## 2021년 제4회 건축소위원회 심의 주요결과

[1호 안건: 원당동 검단신도시 C12-4-1, 특수구조 건축물의 구조안전에 관한 사항]

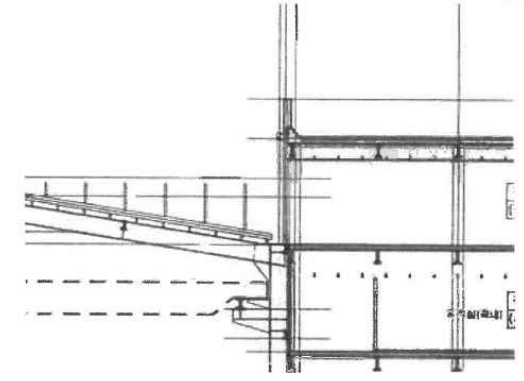
구 분	주요 심의결과
심의내용	(구 조)분야	<ul style="list-style-type: none"> <li>○ 사전검토의견 조치계획 반영</li> <li>○ (순번8) 전이보 폭고정근을 일반사항에 표기하였다고 하나, 현장에서 도면이해가 어려움. 전이보의 중요도를 감안하여 보일람표에 폭고정근의 표기 요망</li> <li>○ (순번10) 사보강재(H-300*300) 90도 회전설치 미반영됨. H형강은 특성상 국부좌굴에 취약함. 현 상태의 사보강재를 90도 회전시켜 수평보의 Web와 사보강재의 Web가 수직으로 중심축(일직선상)에 놓이도록 배치되어야 Flange와 Web로 각각 전달되는 하중 흐름이 명쾌해지므로 수정 요망.</li> </ul>
	(토질 및 기초)분야	○ 의견없음
	(시 공)분야	○ 의견없음
